VYSVĚTLENÍ ZADÁVACÍ DOKUMENTACE Č. 1

Název veřejné zakázky:	Cvičný byt pro vzdělávání v praktické škole jednoleté (opakované zadání)
Identifikační údaje zadavatele	
Název:	Mateřská škola speciální, základní škola speciální a praktická škola Elpis Brno, příspěvková organizace
Sídlo:	Koperníkova 803/2, 615 00 Brno
IČO:	621 60 095
Veřejná zakázka podle předmětu:	Veřejná zakázka na stavební práce
Forma zadávacího řízení:	Zjednodušené podlimitní řízení

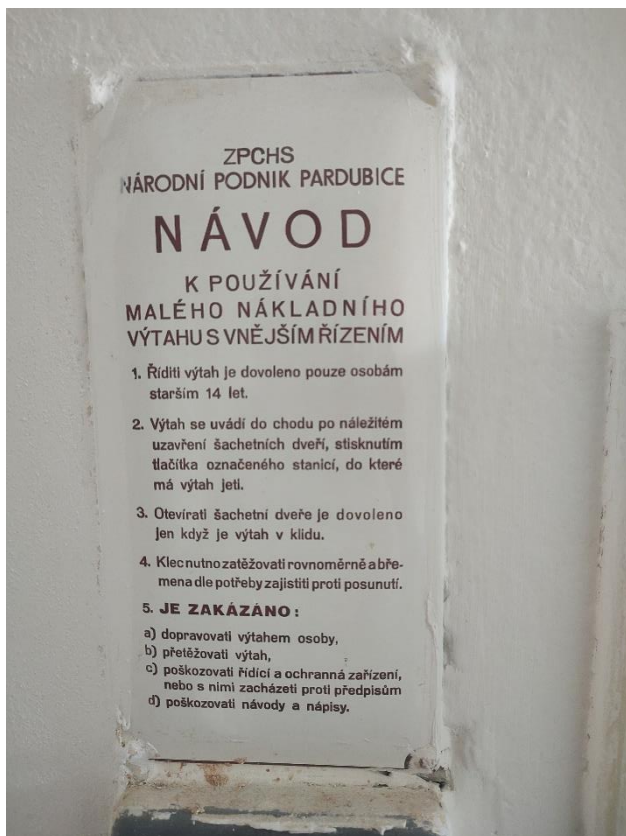
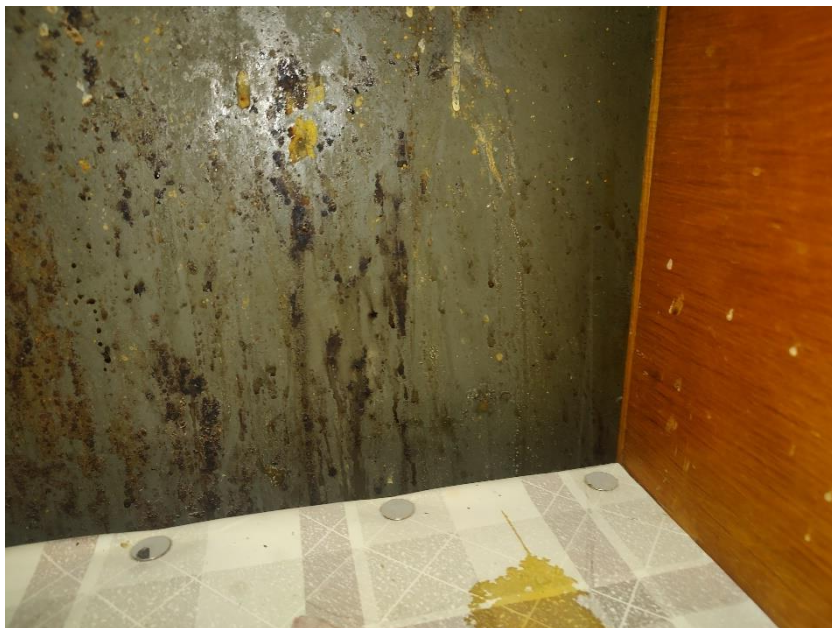
Pokud by se dodávala nová kabina výtahu – dodávala by se zároveň i včetně rámu kabiny – otázka – vše v nerez?

K vypracování nabídky je potřeba znát parametry výtahu a je potřeba zaslat dokumentaci výtahu – minimálně dispoziční výkres výtahu (K provozu výtahu jakožto vyhrazeného zařízení je nutná dokumentace výtahu).

Musíme znát základní parametry jako nosnost, počet stanic, průchozí, neprůchozí kabina, velikost šachty, rozteč mezi vodítky, výška parapetů (pokud jsou), nebo velikost prohlubně...potřebujeme znát typ šachetních dveří a způsob otevírání.

Kabina s rámem má návaznost na vodítka, budeme řešit závěs je nutné znát umístění a počet lan. Další návaznost je na způsob otevírání dveří – jednokřídlé nebo svislé bariéry či jiný typ dveří. Jakým způsobem je řešeno odjištění dveří na kabině?

Otázkou je, jestli kabina visí na jednom laně? Pak bude potřeba abychom do rámu dodali i zachycovače.

Kompletní údržbu výtahu – potřebujeme specifikovat, o které činnosti jde? Očištění čeho? Promazání? Doplnění oleje? Či nějaké další činnosti dle návodu na údržbu, nebo dle vypsáních nedostatků z odborné zkoušky?

Revize výtahu je tím míněna odborná prohlídka, nebo odborná zkouška? Předpokládáme, že po výměně kabiny bude potřeba odborná zkouška s doplněním dokumentace?

Ještě bychom potřebovali fotky stávajícího stavu výtahu – strojovna, stroj, rozvaděč, kabina, dveře, šachta – abychom znali stav zařízení.

Jedná se o nákladní výtah rok výroby 1960 pro dopravu stravy. Výtah není určen pro dopravu osob. Výtah je plně funkční, v současnosti se však nepoužívá. Nosnost výtahu je 50 kg, má dvě stanice. Revizí výtahu je myšlena odborná zkouška po provedení všech prací na výtahu. Požadavkem je:

- výměna dřevěné kabiny za nerezovou, kde rám by měl být zachován. Dřevěná kabina již neodpovídá hygienickým požadavkům,
- výměna stahovacích dveří za nové nerezové,
- očištění rámu a strojovny od nánosů prachu, suti, maziva apod. Do samotné konstrukce nebude zasahováno,
- dále je požadavkem obložení vstupního otvoru u obou stanic. Velikost otvorů je cca 60 x 80 cm. Stávající obložení je dřevné, nově je požadavkem nerezové překrývající celou hloubku ostění (viz foto níže).

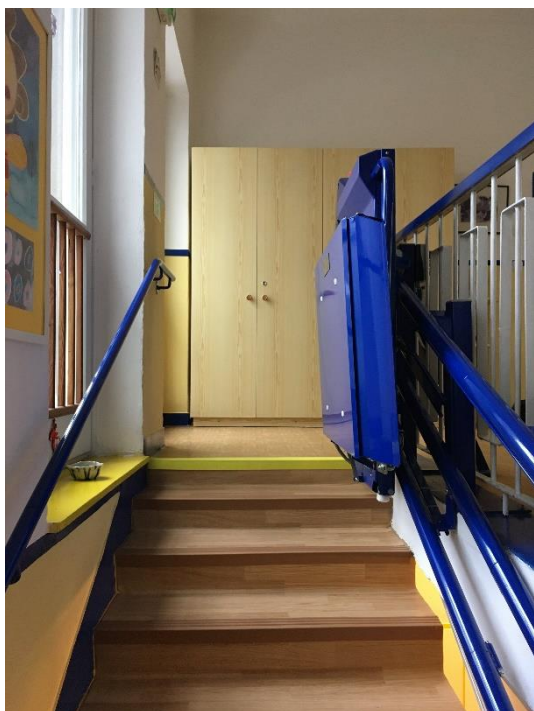
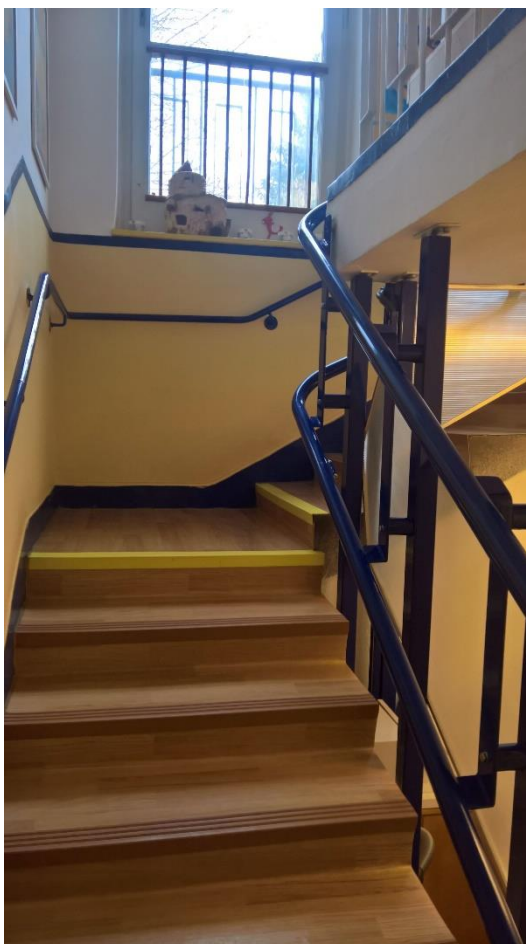
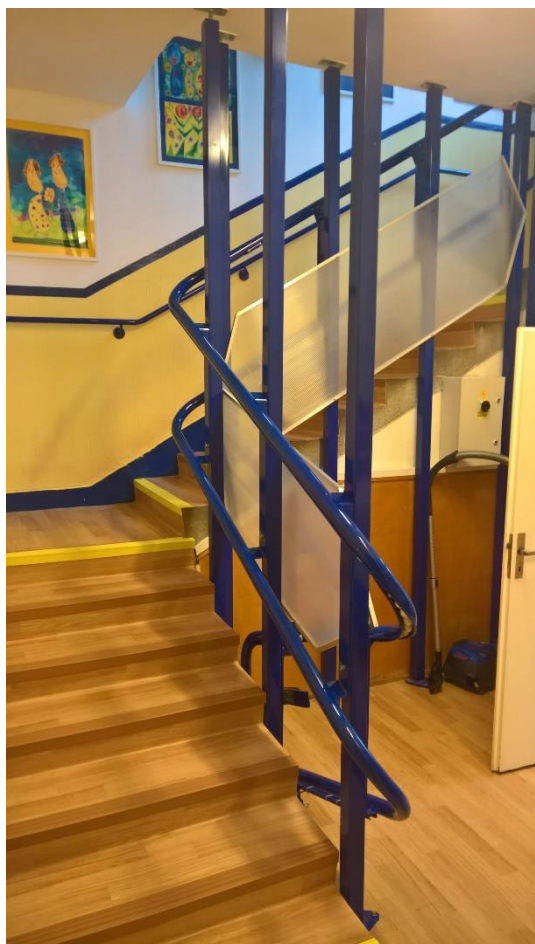
Pro nacenění nutno doplnit výkresovou dokumentaci (řez, detail, kotvení), aby bylo možné nacenit plošinu se všemi detaily.

Uvažovaná plošina vychází ze stávající plošiny umístěné v jiné části budovy. Předpokladem je vedení po vnitřní straně schodiště na sloupcích umístěných mezi podlahou a spodní hranou stropní konstrukce. Pokud dodavatel nabídne konstrukci na vnější stran schodiště, pak je toto řešení možné.

Světlá šířka schodišťového ramena je 91, resp. 100 cm. V rámci realizace bude odříznuta část stropu tak, aby byla dostatečná průjezdná šířka. Viz doplněný VV a výkresová dokumentace. Stávající zábradlí bude dle potřeby odstraněno. Samotná plošina se v klidovém stavu umístí nejlépe vedle schodišťového ramena. Viz např. řešení níže:

Zadavatel nebude překládat podrobnější výkresovou dokumentaci, aby neomezoval jednotlivé dodavatele. Požadavkem PD je dodání kompletní výrobně-technické dokumentace dle konkrétního výrobce. Fotodokumentace stávající plošiny je uvedena níže.
